<b>Stadium:</b>  <i>Projekt Budowlany</i>	<b>Inwestycja:</b>  <b>Projekt i budowa odcinka drogi ekspresowej S8 od węzła „Marki” (bez węzła) do węzła „Radzymin Płd”</b>
	<b>Zadanie:</b>  <b>Zadanie II - węzeł „Kobyłka” (bez węzła) - węzeł „Radzymin Płd”</b>
<b>Tytuł opracowania:</b>	<b>Raport o oddziaływaniu na środowisko</b>
	<b>Uzupełnienie nr 1 w zakresie wezwania RDOŚ w Warszawie z dnia 3 września 2015r.; znak WOOŚ-II.4200.21.2015.MW</b>

**ZLECENIE WEW. PD – 475**

Warszawa, wrzesień 2015r.

W kolejnych rozdziałach przedstawiono odpowiedzi i uzupełnienia w zakresie wezwania RDOŚ w Warszawie do uzupełnienia raportu o oddziaływaniu na środowisko przedsięwzięcia pn.: "Budowa odcinka drogi ekspresowej S8 od węzła „Marki” (bez węzła) do węzła „Radzymin Płd. Zadanie II węzeł „Kobyłka” (bez węzła) – węzeł „Radzymin Płd” w km 6+450,26 – 13+690,73. Poniżej zamieszczono skan ww. pisma:

Nazwa Rysunku:  
 Oddziaływanie na klimat akustyczny wariant inwestycyjny - rok oddania inwestycji  
 Skala: 1:2000  
 Arkusz: 5

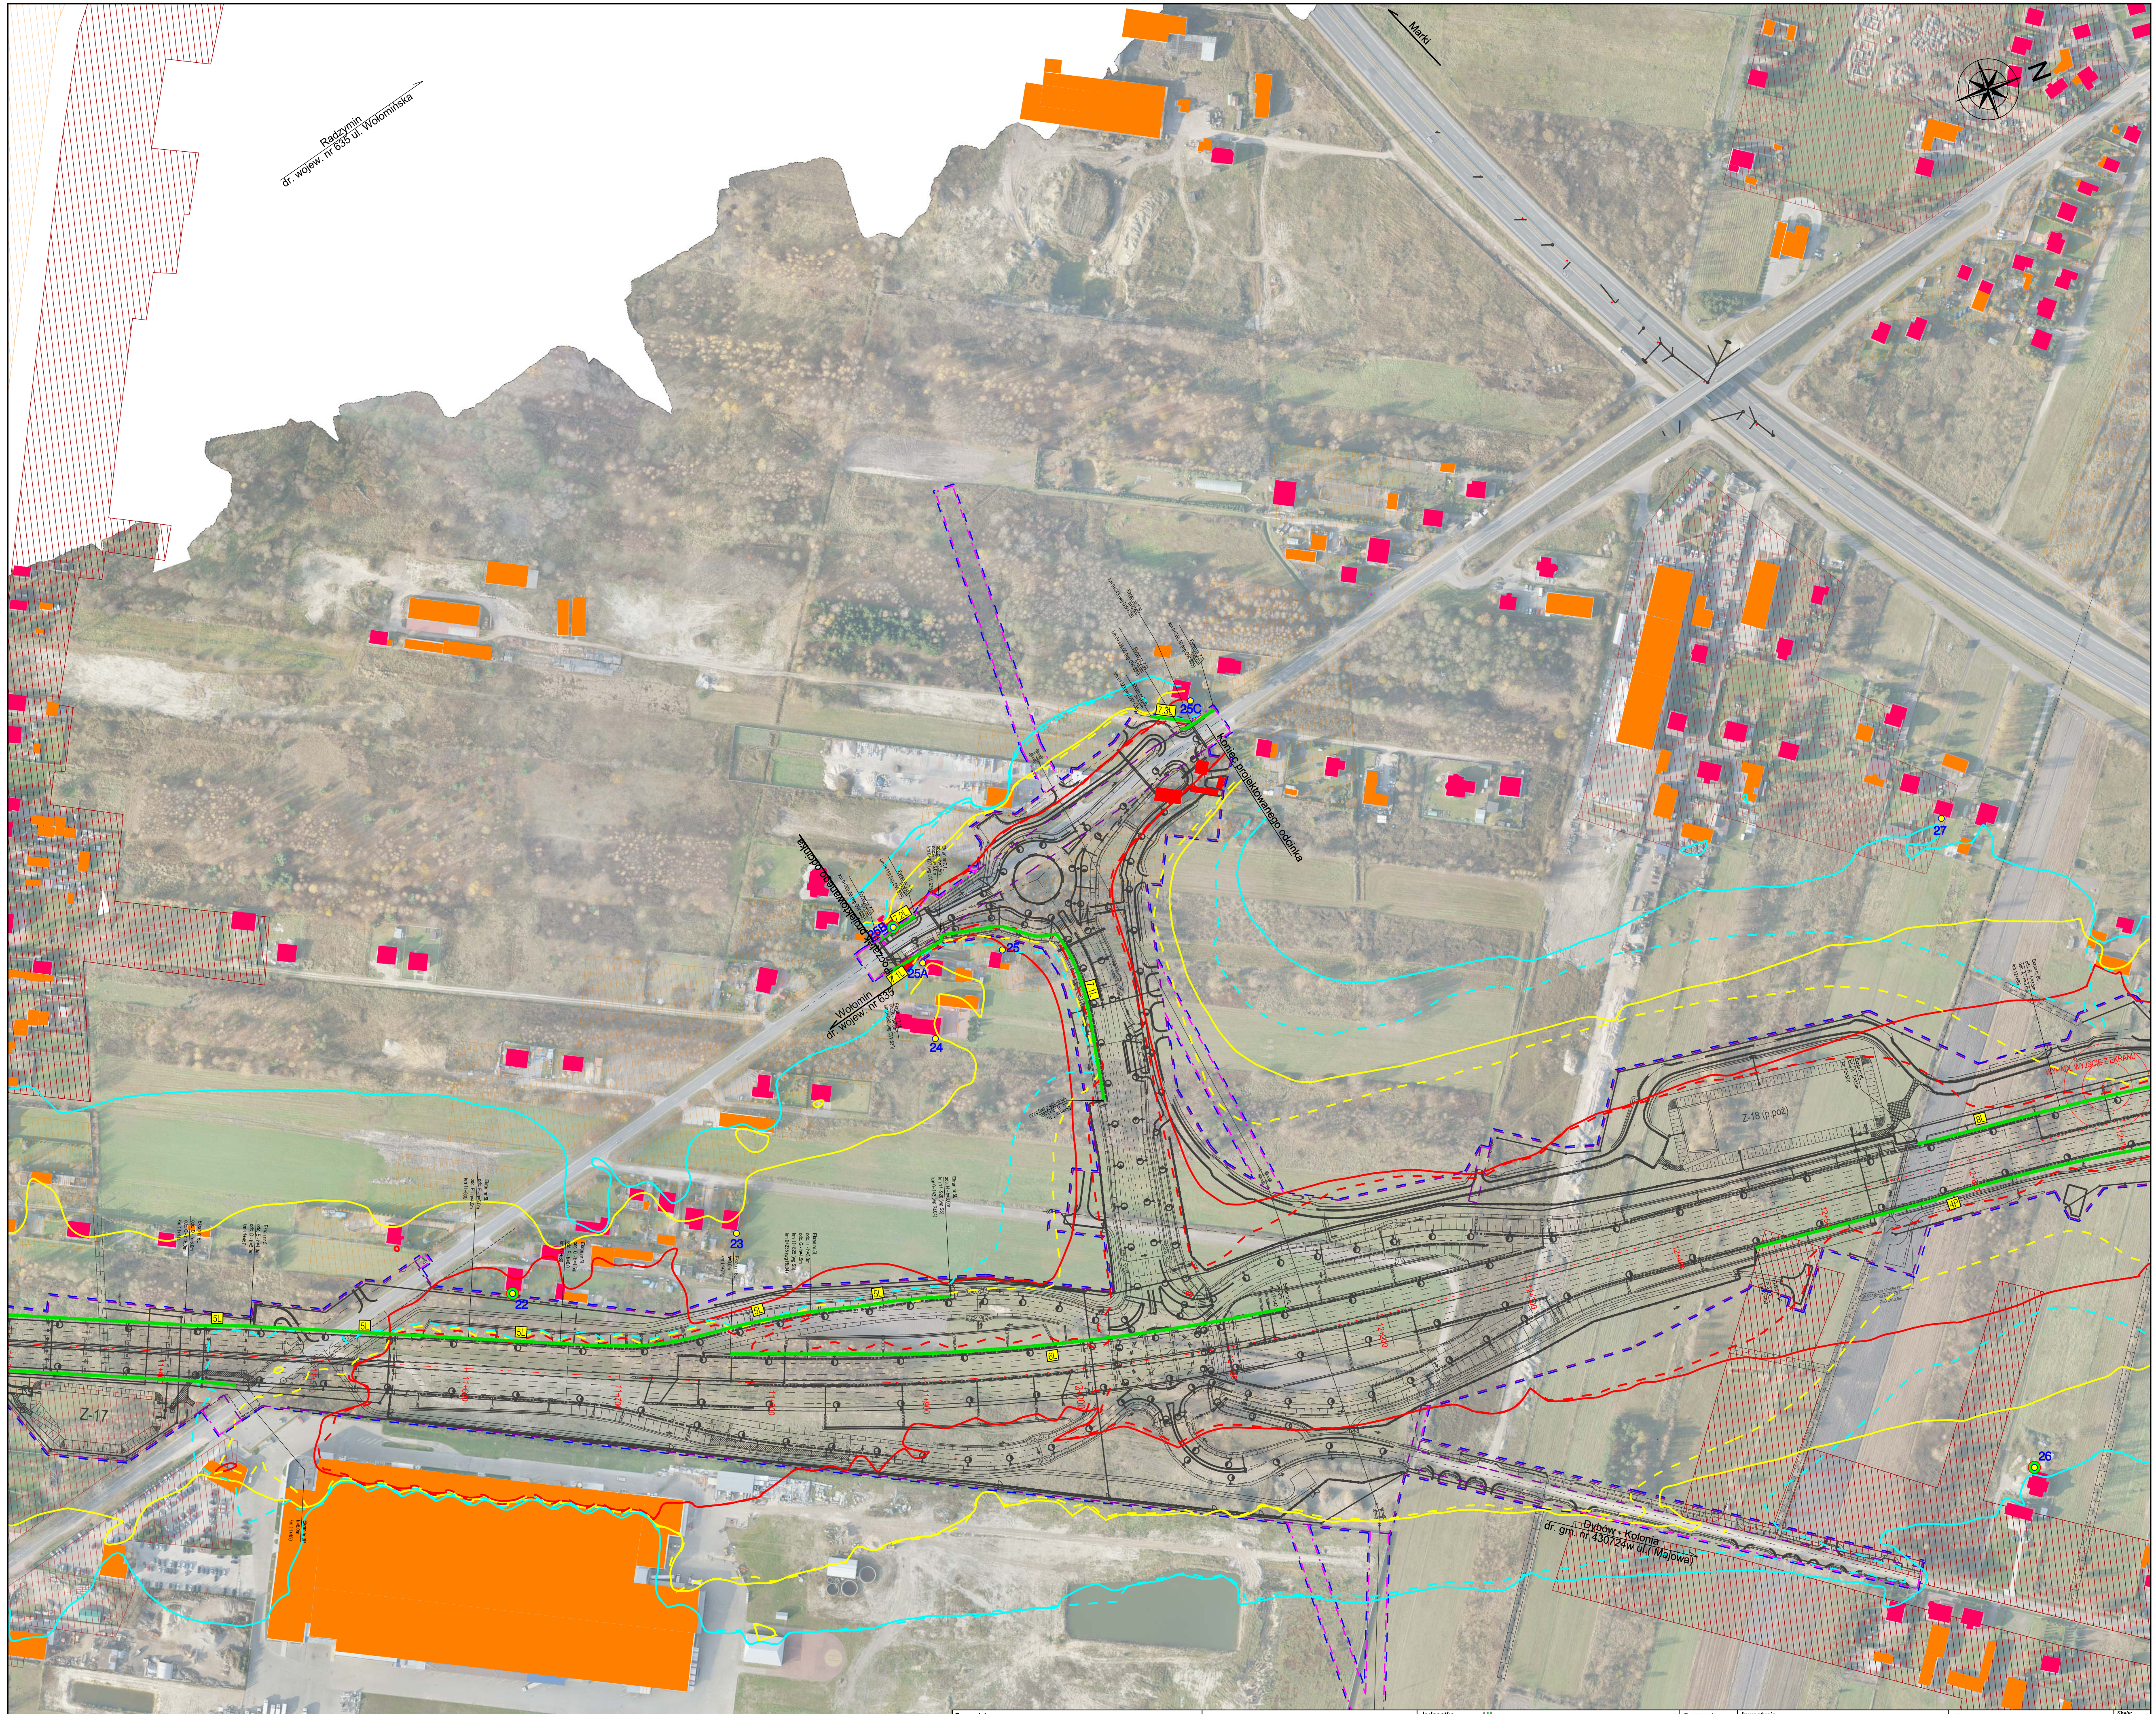
*NALEŻY WYJAŚNIĆ SYTUACJĘ PRZEDSTAWIONĄ NA ZAŁĄCZNIKU 3C, ARKUSZ 5, W KM OK. 11+250 – 11+450 (STRONA LEWA I PRAWA) OBRAZUJĄCĄ PRZEBIEG IZOFON BEZ ZASTOSOWANIA EKRANÓW AKUSTYCZNYCH. MAPY TE WSKAZUJĄ NA BRAK PRZEKROCZEŃ DOPUSZCZALNYCH POZIOMÓW HAŁASU NA WW . ODCINKU. W ZWIĄZKU Z POWYŻSZYM NALEŻY WSKAZAĆ ZASADNOŚĆ REALIZACJI EKRANÓW AKUSTYCZNYCH NA TYM ODCINKU. NIEŻALENIE OD POWYŻSZEGO NALEŻY ROZWAŻYĆ MOŻLIWOŚĆ SKRÓCENIA EKRANU 3P.*

Przedstawiony na załączniku przebieg izofon jest wynikiem pomyłki edycyjnej przy sporządzaniu arkusza 5 i zestawienia wyników w części dotyczącej przypadku bez ekranów akustycznych. Do niniejszego uzupełnienia dołączono skorygowane arkusze nr 5, zastępujące arkusz nr 5 z załącznika 3B i arkusz nr 5 z załącznika 3C.

Skorygowane rysunki i zestawienie tabelaryczne potwierdzają zasadność realizacji ekranu 3P na odcinku wskazanym w uwadze. Wyniki obliczeń w punktach receptorowych 21 i 21A w przypadku nie zastosowania ekranów w roku 2027 wskazują na przekroczenia dla pory nocy na drugiej kondygnacji budynków wynoszące odpowiednio 9,4 dB oraz 10,6 dB. Po zastosowaniu ekranu akustycznego 3P otrzymano dla analogicznej jak powyżej sytuacji, wartości poziomu hałasu niższe o 1,8 dB i 0,7 dB od wartości dopuszczalnej (56 dB) w porze nocy. Poziom hałasu uzyskany przy zabudowie mieszkalnej w punktach receptorowych 21 i 21A jest więc bliski wartości dopuszczalnej hałasu w porze nocy, wobec czego przy zakładanym błędzie metody obliczeniowej 3 dB nie ma podstaw do skrócenia ekranu akustycznego 3P.

Skala:  
 1:2000  
 Arkusz:  
**7A**

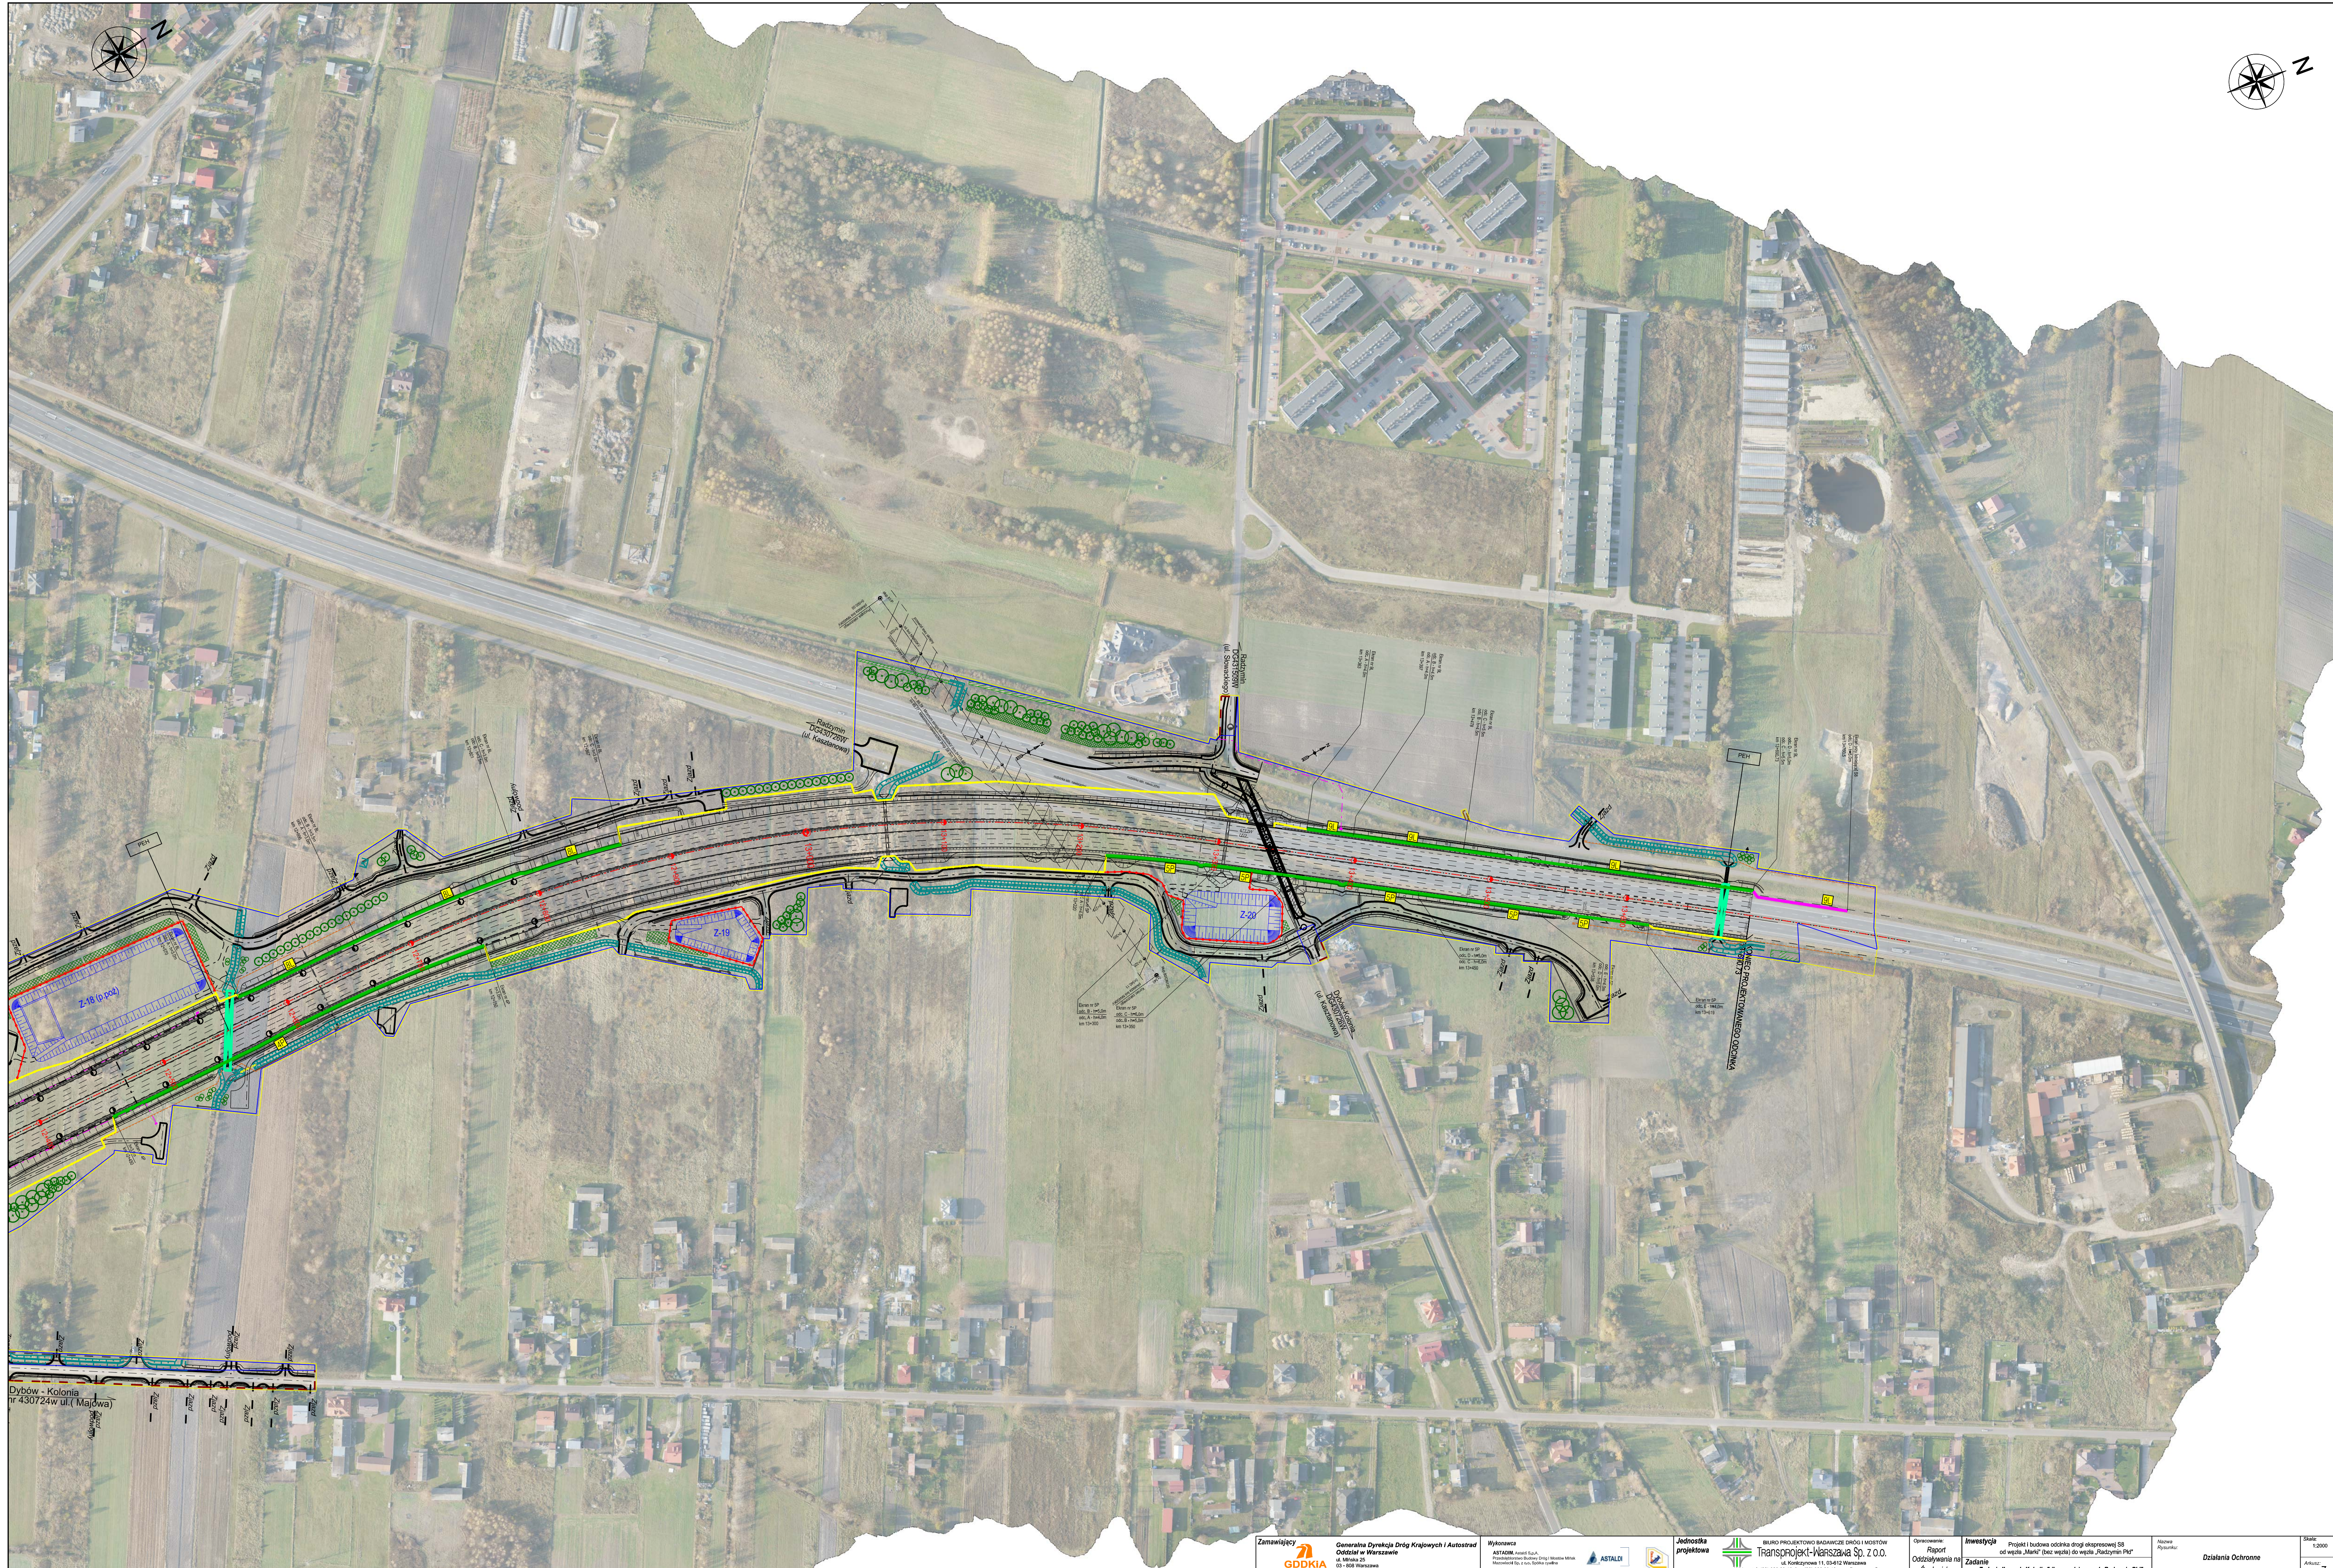
*NALEŻY WSKAZAĆ SPOSÓB ZABEZPIECZENIA PRZED PONADNORMATYWNYM ODDZIAŁYWANIEM AKUSTYCZNYM BUDYNKÓW ZLOKALIZOWANYCH W REJONIE RONDA W CIĄGU UL. WOŁOMIŃSKIEJ (ZAŁĄCZNIK 3C, ARKUSZ 6), PRZY POCZĄTKU I KOŃCU PROJEKTOWANEGO ODCINKA. Z MAP AKUSTYCZNYCH WYNIKA, ŻE NIE BĘDĄ DOTRZYMANE DOPUSZCZALNE POZIOMY HAŁASU W TYCH MIEJSCACH. W PRZYPADKU BRAKU MOŻLIWOŚCI DOCHOWANIA DOPUSZCZALNYCH POZIOMÓW HAŁASU NALEŻY TAKĄ SYTUACJĘ OPISAĆ ORAZ PRZEDSTAWIĆ STOSOWNE WNIOSKI.*

W związku z uwagą wprowadzono dodatkowe ekrany na końcowych odcinkach włączenia w istniejącą drogę wojewódzką: ekrany 7.2L, 7.3.L, oraz wydłużono ekran 7L i zmieniono jego nazwę na 7.1.L.

Dzięki zastosowaniu ekranów akustycznych w granicach inwestycji, na odcinkach włączenia przebudowywanych jezdni wychodzących z ronda w ciąg istniejącej ulicy Wołomińskiej (DW 635), normatywne poziomy dźwięku zostaną dotrzymane.
